Optische Unterschiede der Spannrolle 531 0628 30

531 0628 30

INA 0012

Bild 1: 531 0628 30 (alte Ausführung)

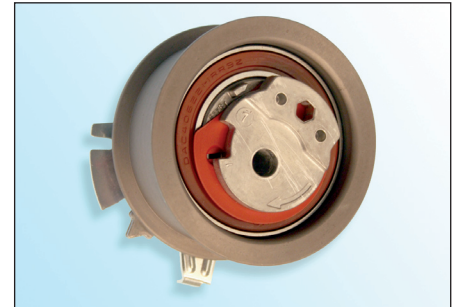
Optische Merkmale:

- Exzenter aus Sintermetall
- Oberflächenbeschichtung E-Coat (schwarz)
- schwarze Lagerdichtung

Bild 2: 531 0628 30 (neue Ausführung)

- Exzenter aus gegossenem Aluminium
- Oberflächenbeschichtung Zink-Phosphor (hellbraun)
- braune oder schwarze Lagerdichtung

Aufgrund der ständigen Weiterentwicklung unserer Produkte wurde die Spannrolle **531 0628 30** modifiziert.

Die „alte Ausführung“ der Spannrolle entfällt **nicht** und kann weiterhin verwendet und nach Angaben der Fahrzeughersteller montiert werden!

Bei der Montage der „neuen Ausführung“ darauf achten, dass die Oberflächenbeschichtung der Spannrolle **nicht** beschädigt wird!
